**Всемирный форум для согласования правил  
в области транспортных средств**

Рабочая группа по вопросам шума и шин

Женева, 6–9 февраля 2024 года

**Шины: Правила № 117 ООН (сопротивление шин качению,  
шум, издаваемый шинами при качении, и их сцепление  
на мокрой поверхности)****Предложение по дополнению 2 к поправкам серии 03  
к Правилам № 117 ООН****Представлено экспертами от Европейской технической  
организации по вопросам пневматических шин и ободьев колес\***

Рис. 1  
**Минимальные требования в отношении зоны с испытательным покрытием. Затемненная часть называется “зоной испытания”**

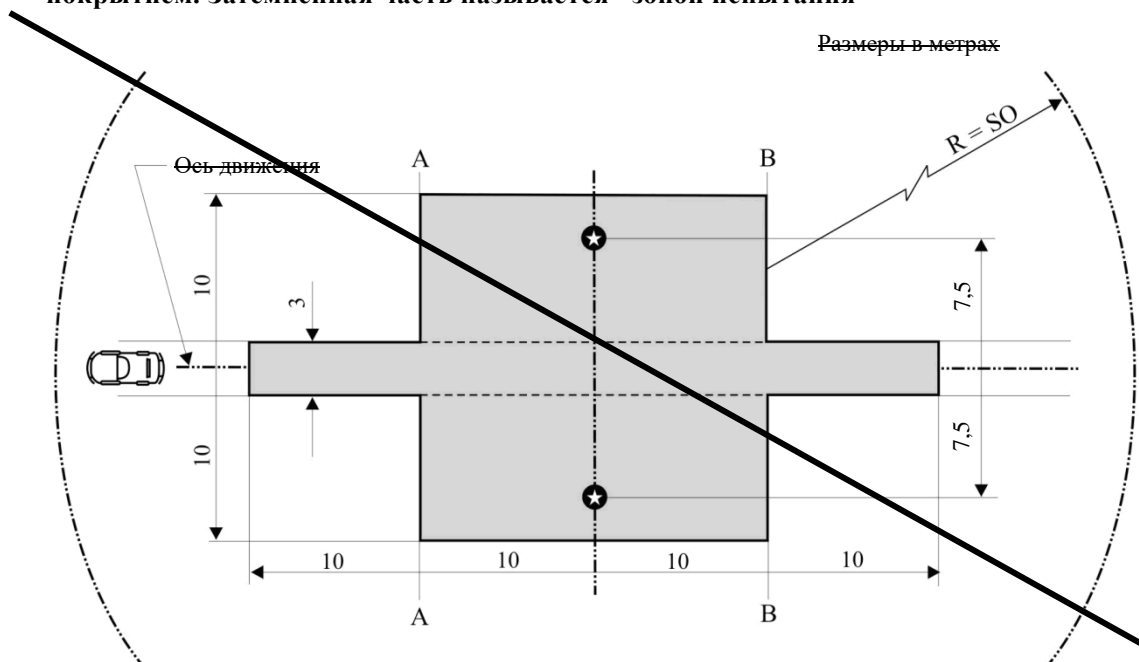
Приложение 4 изменить следующим образом:

### **Зарезервировано Технические требования к испытательной площадке<sup>1</sup>**

- 1- Введение
- ~~В настоящем приложении излагаются технические требования, касающиеся физических характеристик и строительства испытательного трека. В этих требованиях, в основу которых положен специальный стандарт<sup>2</sup>, определены нормативные физические характеристики, а также методы испытаний в отношении этих характеристик.~~
